第4章 要請プロジェクトの妥当性

4-1 JICA マスタープラン報告書のレビュー

4-3 送電線の妥当性

図 4-1 送電線ルート図

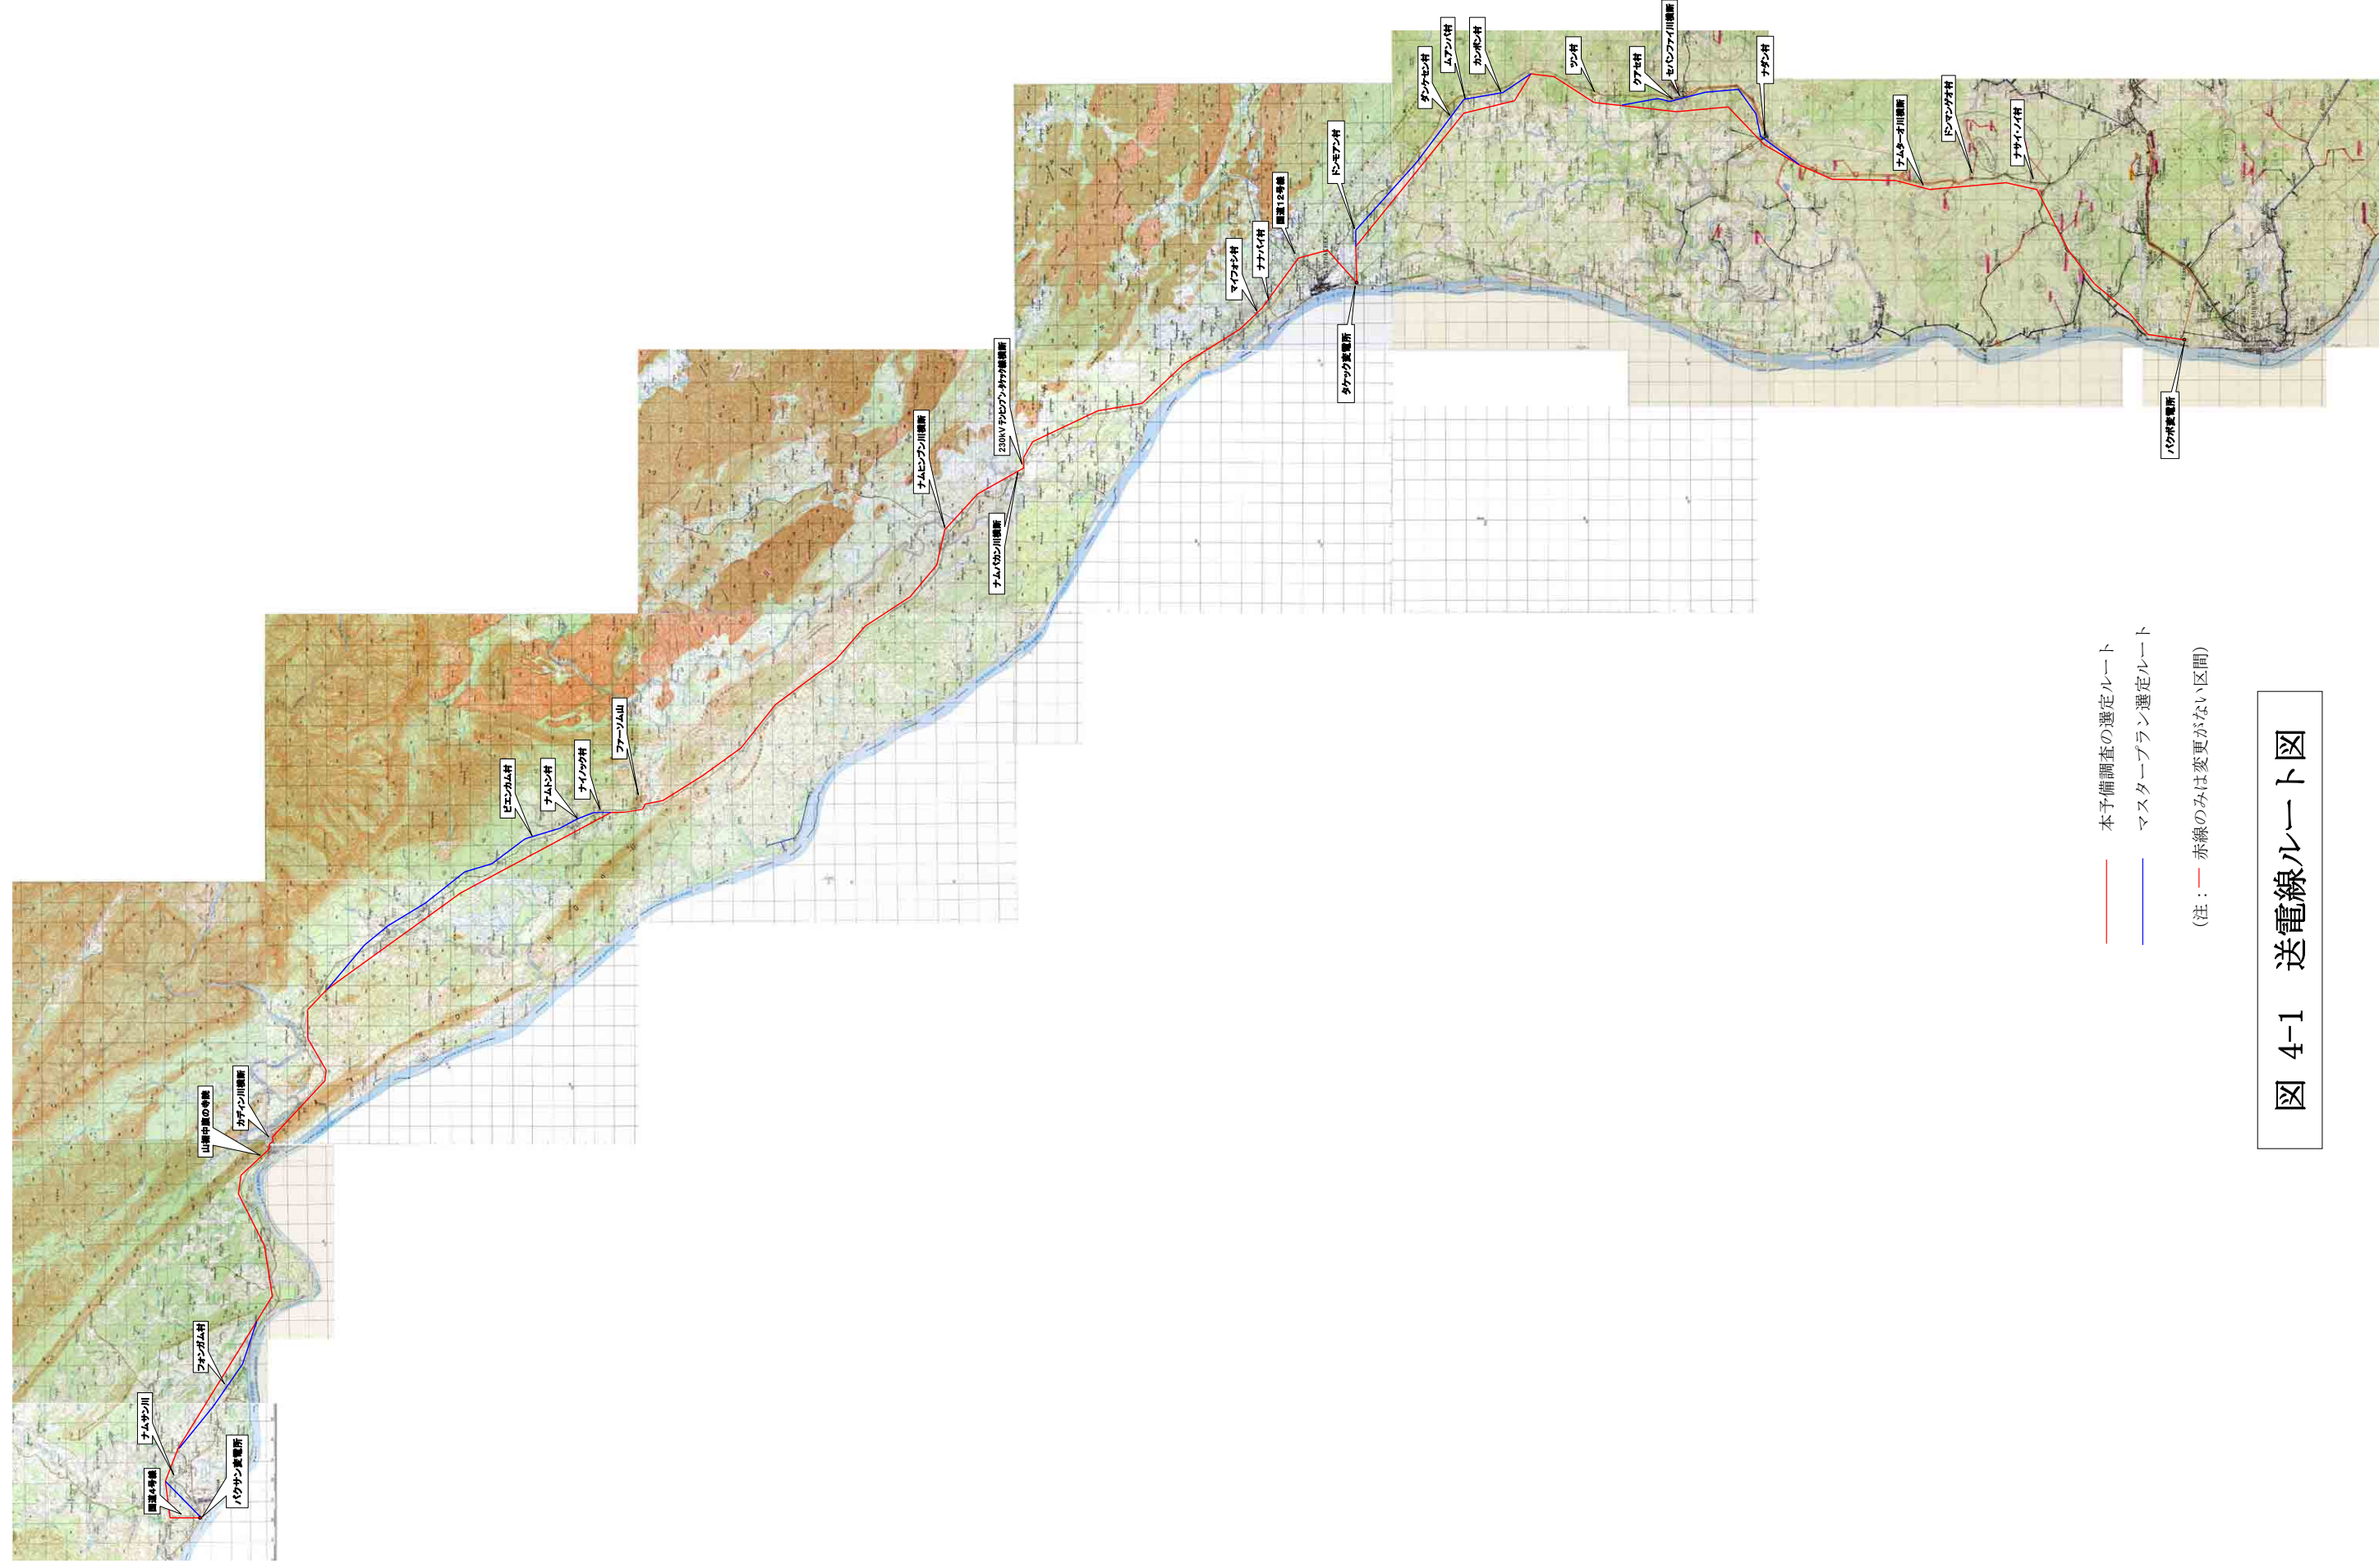
しかし実施段階に至る前に初期環境影響評価を実施する必要があるため、本プロジェクトにより影響を受ける村落を選定するために、マスタープラン選定ルートの現地確認を行った。その結果、マスタープラン選定ルートは国道 13 号線から近過ぎるために、明らかに人家が並んだ集落を横断している箇所が何箇所もあることが判った。当該県の EDL 支所の意見も勘案して、必要な箇所はルートを変更することとした。その新しい送電線ルート図を図 4-1 に示す。最終的に選定されたルートが赤線で示してあり、マスタープラン調査での選定ルートを青色で示した。赤線しかない区間は、マスタープラン選定ルートから変更がない区間である。

パクサン変電所のすぐ東には国道 4 号線が南北に伸びており、その道路沿いには EDL のポリカムサイ支所を初めとして多くの建物があり、マスタープラン選定ルート通りに横断することが困難である。これを避けるため送電線ルートはパクサン変電所からまっすぐ北に約 3 km 進み、県道を横断してからほぼ直角に東に折れて約 1 km 進んで国道 4 号線を横断し、更に約 3 km 進んでマスタープラン選定ルートに戻ることに変更する。その後はマスタープラン選定ルート通りナムサン(Nam Xan)川北側の灌木または水田を約 3 km 進んでナムサン川を横断する。

ナムサン川横断箇所から南東に約 6 km 進むと国道 13 号線に接近するが、それより約 2.5 km 進んだところにフォンガム(B. Phon Ngam)村がある。この集落を避けるためルートは国道 13 号線より 1.0 km 程度離れた位置をまっすぐに 15.5 km 進むことに変更する。その後は大きな集落がないので、マスタープラン選定ル

山裾から約 8 km 東に進んだ後、国道 13 号線は南東方向に約 40 km 進んで、ボリカムサイ県とカムアン県の県境付近にあるファーソム(Pha Som)山に至る。マスタープラン選定ルートは国道 13 号線の東側を進むが、ファーソムの岩山と国道 13 号線が接近して送電線を通すことが困難なため、その約 4 km 手前のナイノック(B. Na Innok)村で国道の東側から西側に移行している。この横断箇所がナイノック村の中央付近で人家が密集していること、その北側にはナムトン(B. Namthon)村や新しくベトナム側に向けて建設された道路との交差点付近に発達したビエンカム(Viengkham)村が主に国道 13 号線の東側にあることから、カディン川横断後、そのまま国道 13 号線の西側に通すことに変更する。

タケック変電所から東約 5.5 km で国道 13 号線に出るが、ここには Ban Donmouang 村という集落がある。このため送電線はタケック変電所から 4 km 東に行って国道 13 号線の約 1.5 km 手前で南東に向きを変え、それ以降は国道 13 号線から 1.0～1.5 km 離して進むことに変更する。1.0～1.5 km 離すことによりダンケセン(B. Dangkasen)村、ムアンバ(B. Muangba)村、カンボン(B. Khamboun)村の集落を避けることができる。この一帯の経過地は水田が多い。水田部は送電線の工事用道路を作り易く、そのまま農業道路、送電線保守道路として活用できる。

その先の経過地は灌木が多くなるが、ツン(B. Tung)村を避けるためにルートは国道 13 号線に近づけない。更にその先にはカムアン県とサバナケット県の県境のセバンファイ(Xe Bangfai)川があり、その手前のクアセ(B. Khouaxe)村からは北西方向に伸びる道路沿いに 800 m ほど民家が並んでいる。またセバンファイ川横断から約 9 km 南にはナダン(B. Nadeng)村があり、この村からも北西に伸びる道路沿い約 800 m に民家がある。これらの集落をさけるため、セバンファイ川横断からその先 9 km 程度の区間は国道 13 号線から 2 km 余り離れた位置を通すこととする。
